UM Oświęcim - droga na cmentarz parafialny

ZADANIE nr 1

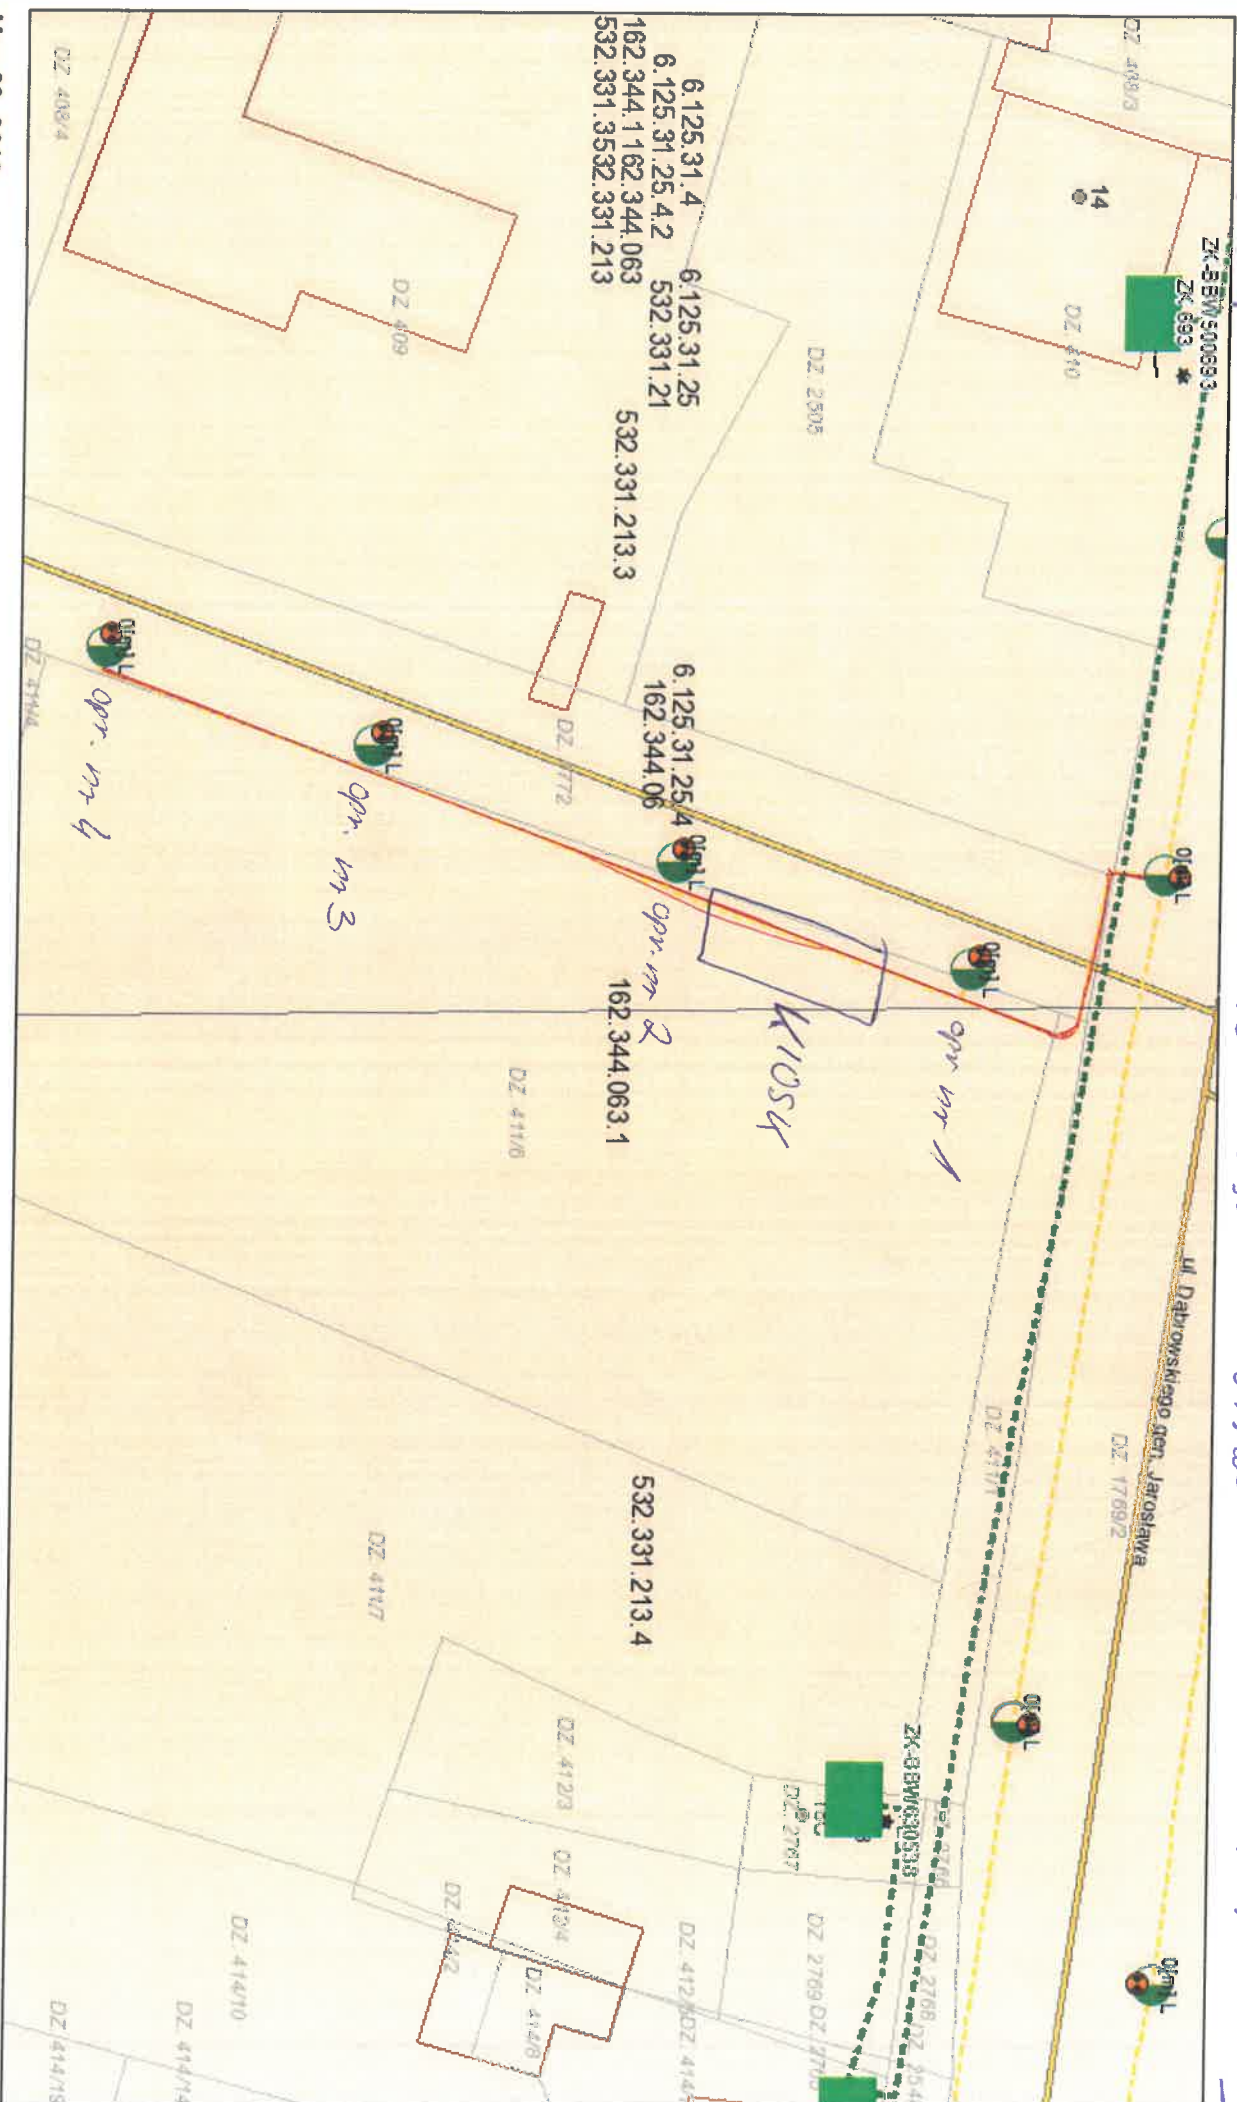
— wymiana kabla na ~~HT~~ YAKX5n 4x35mm<sup>2</sup> ok 150m

4 oprawy do wymiany na oprawy typu LED ROSA VEGA LED

4 słupy do wymiany na słupy kompozytowe 5m + słupki oświetlenia II ul. odnowienia
